**PREFEITURA MUNICIPAL DE BALNEÁRIO CAMBORIÚ – PMBC
SECRETARIA DE PLANEJAMENTO E GESTÃO ORÇAMENTÁRIA
COMISSÃO ESPECIAL DE ANÁLISE DE ESTUDO DE IMPACTO DE
VIZINHANÇA - CEIV**

**REFERENTE AO PARECER Nº 022/2024 – CEIV – SEGUNDA ANÁLISE
PROCESSO ADMINISTRATIVO Nº 100.970/2023 (1DOC)
DE ANGELINA**

Figura 63: Vias de acesso aos veículos (seta vermelha) e pedestres (seta verde) do empreendimento. Fonte: Adaptado de openstreetmap.

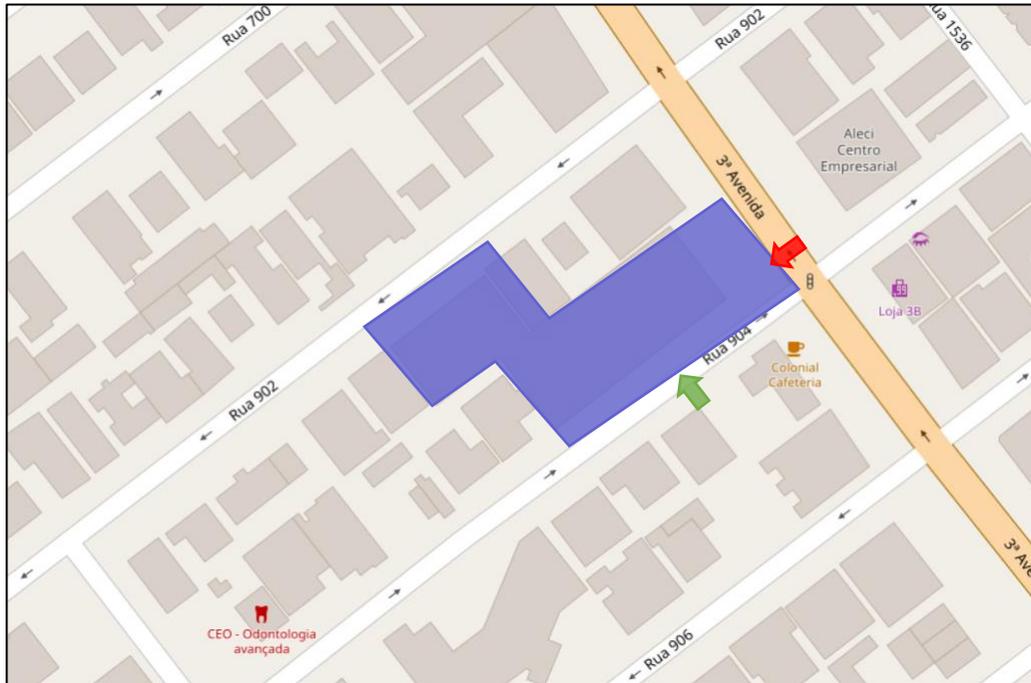
3.2 Em 3.6.1.1 – Vias de acesso:

- A solicitação à Secretaria de Planejamento Urbano, para autorização da instalação de rampa no passeio público foi realizada através do protocolo nº 69.086/2024;
- Na Prancha 4 do Projeto Arquitetônico (Anexo 4) estão apresentadas as dimensões da rampa de acesso, além de melhorar a legibilidade das cotas (dimensões);
- Apresenta-se, também na Prancha 4 do Projeto Arquitetônico (Anexo 4), a linha tracejada referente a rota do pedestre, desde a rota prevista na Rua 904 até a porta de acesso ao interior da loja;
- Incluiu-se, na Prancha 4 do Projeto Arquitetônico (Anexo 1), a distância entre o alinhamento transversal (guia da Rua 904) e o acesso veicular da 3ª Avenida;
- Retifica-se a Figura 63, indicando que o acesso de pedestres será pela Rua 904, conforme abaixo:

Figura 101.1: Esquema aplicado para o cruzamento em questão. Fonte: HCM, 2000.

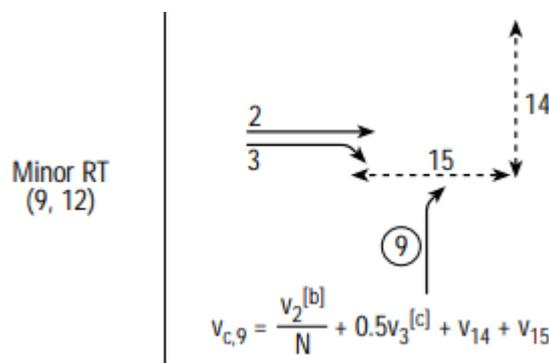
3.12 Em 3.6.1.7.6 - Projeções de nível de serviço futuro:

- Com a revisão do critério/medida utilizada no estudo de tráfego para calcular o nível de serviço da Rua 910, foi alterado os seguintes itens do estudo:

Considerando o esquema da figura 128, onde 2 representa o movimento 5, 3 corresponde a uma conversão proibida (= 0), 9 representa o movimento 6 e 15 representa o fluxo de pedestres que cruzam o movimento 5, seguimos com o formulário proposto.
